**AVIS RELATIF À LA PROTECTION
CONTRE LES EVENTUELS EFFETS NOCIFS ET NUISANCES
PROVOQUÉS PAR LES RAYONNEMENTS NON IONISANTS
GÉNÉRÉS PAR DES ANTENNES ÉMETTRICES STATIONNAIRES**

Commune : GEMBLoux - Exploitant : ORANGE

Référence exploitant : 140N1_2 / 32140N1_2 / 42140N1_2 / 52140N1_2

Rapport n° 3240 / 2024

Figure 1 : Vue en plan des lieux de séjour et des points de contrôle

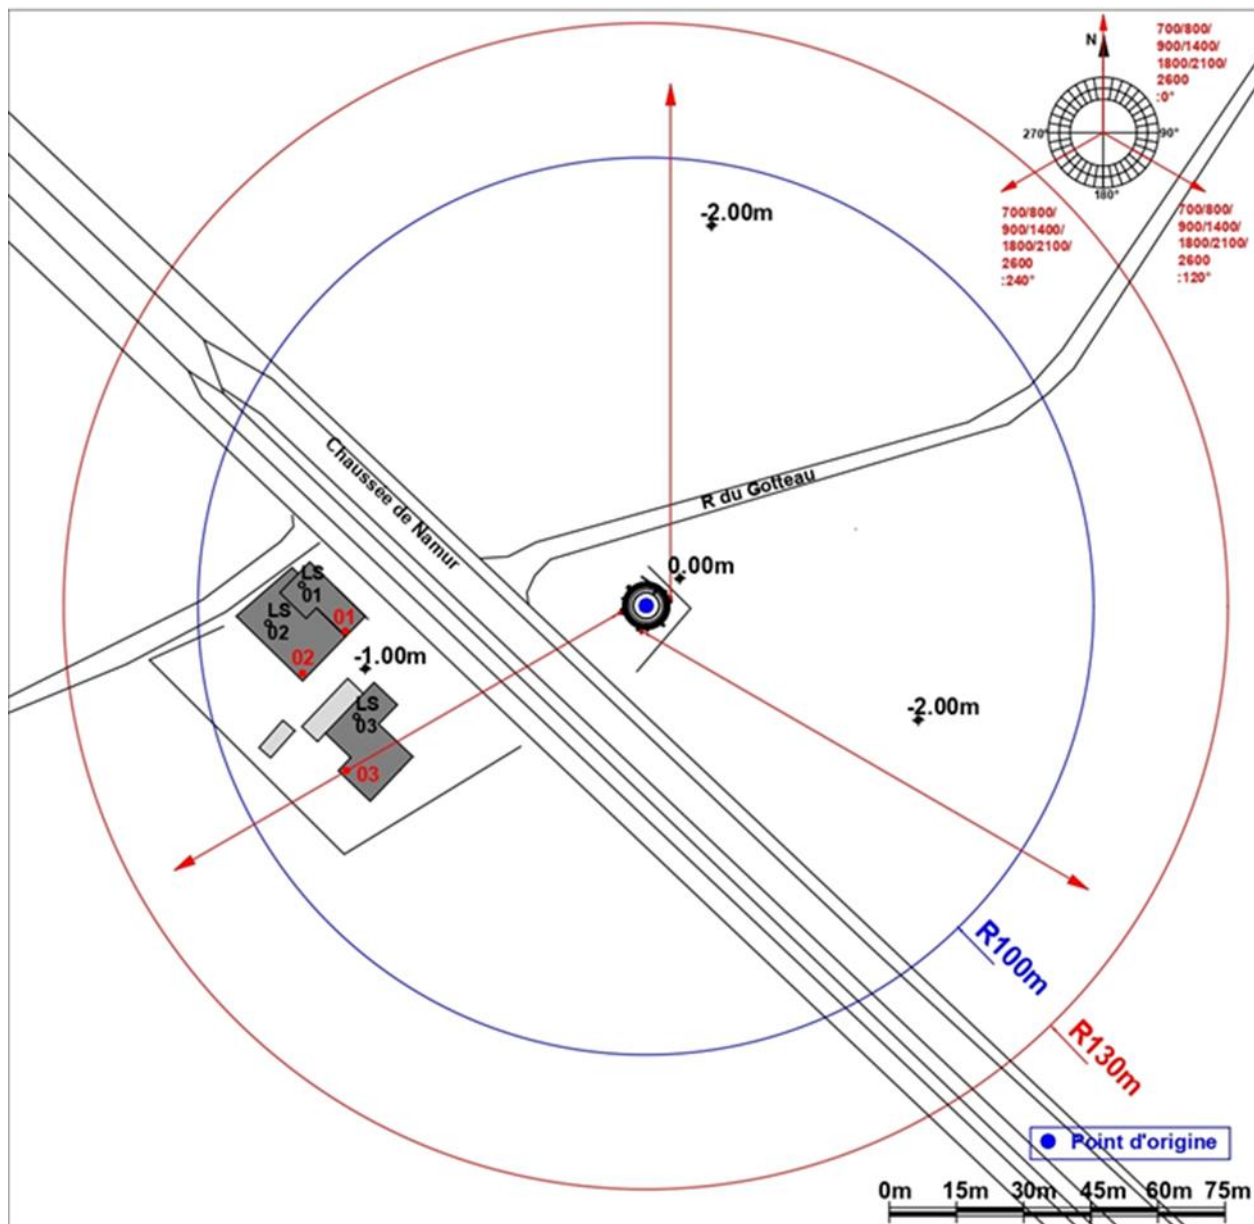
N° point de contrôle	LS	Atténuation (dB)	Indice d'exposition relatif à la limite par installation IE_i
3	LS03	3,0	0,372
1	LS01	3,0	0,186
2	LS02	3,0	0,109

En ce qui concerne les antennes de l'installation mentionnées dans le tableau 1, la distance maximale à laquelle la limite pourrait être atteinte, à l'extérieur, est égale à 93,3 m. S'il n'y a pas de LS à une distance inférieure, les antennes respectent forcément la limite d'immission.

Dans le cas des LS situés à l'intérieur des bâtiments, une atténuation d'obstacle est prise en compte et il en résulte que la distance maximale à laquelle la limite pourrait être atteinte se réduit à 66,1 m.

Figure 2 : Vue en plan des installations d'antennes dans un rayon de 300 mètres autour de l'installation faisant l'objet de la demande d'avis

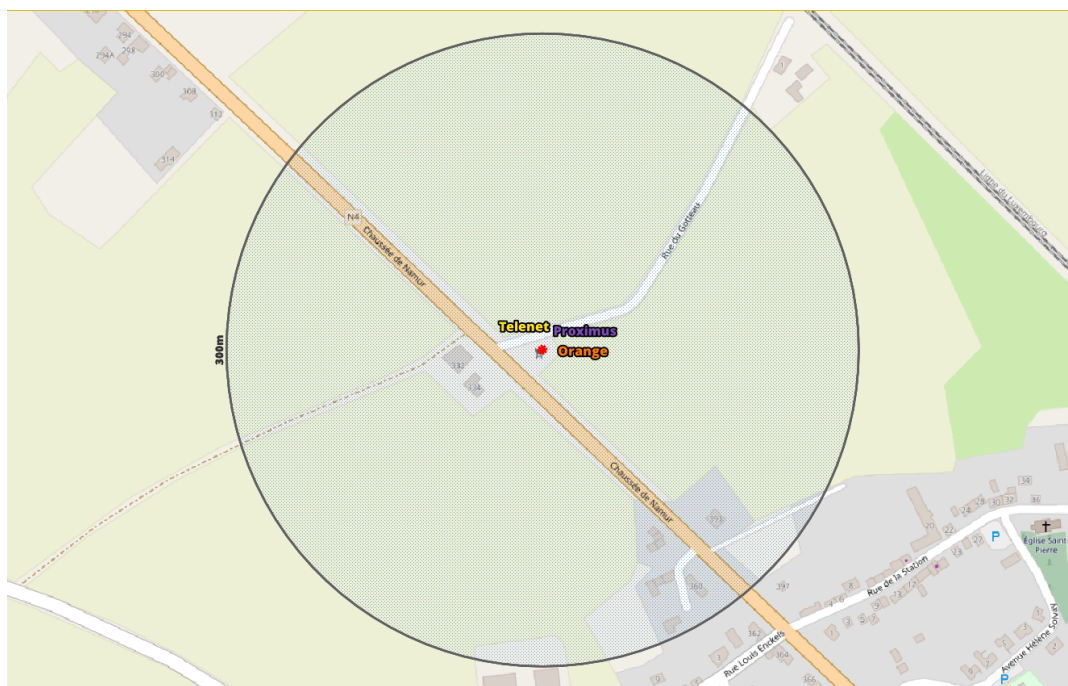
- il y a au plus 4 installations d'antennes émettrices stationnaires présentes dans la zone d'évaluation de 300 mètres de rayon représentée dans la figure 2, y inclus l'installation référencée dans le paragraphe 2 : la limite cumulative définie à l'article 4, §2 du décret est nécessairement respectée dans les lieux de séjour à l'intérieur de la zone d'évaluation de 300 mètres de rayon ;
- il y a exactement 5 installations d'antennes émettrices stationnaires présentes dans la zone d'évaluation de 300 mètres de rayon représentée dans la figure 2, y inclus l'installation référencée dans le paragraphe 2 et il existe, pour 3 ou 4 de ces installations, un avis attestant le respect de la limite abrogée de 3 V/m : la limite cumulative définie à l'article 4, §2 du décret est nécessairement respectée dans les lieux de séjour à l'intérieur de la zone d'évaluation de 300 mètres de rayon ;

- c) dans tous les autres cas, il a été vérifié que la limite cumulative définie à l'article 4, §2 du décret n'est pas dépassée dans les lieux de séjour sur base du nombre d'installations localisées dans la zone d'évaluation de 300 mètres de rayon représentée dans la figure 2, de leur localisation ainsi que des données inscrites dans la figure 1 et au paragraphe 4 du présent avis et dans les avis attestant le respect de la limite par installation ou de la limite abrogée de 3 V/m relatifs aux autres installations reprises dans la figure 2.

Compte tenu des considérations ci-dessus, il apparaît que l'intensité du rayonnement électromagnétique généré, dans les lieux de séjour situés dans un rayon de 300 mètres autour de l'installation référencée dans le paragraphe 2, par l'ensemble des antennes émettrices stationnaires de l'ensemble des exploitants du même site d'antennes émettrices stationnaires respecte la limite fixée à l'article 4, § 2 du décret.
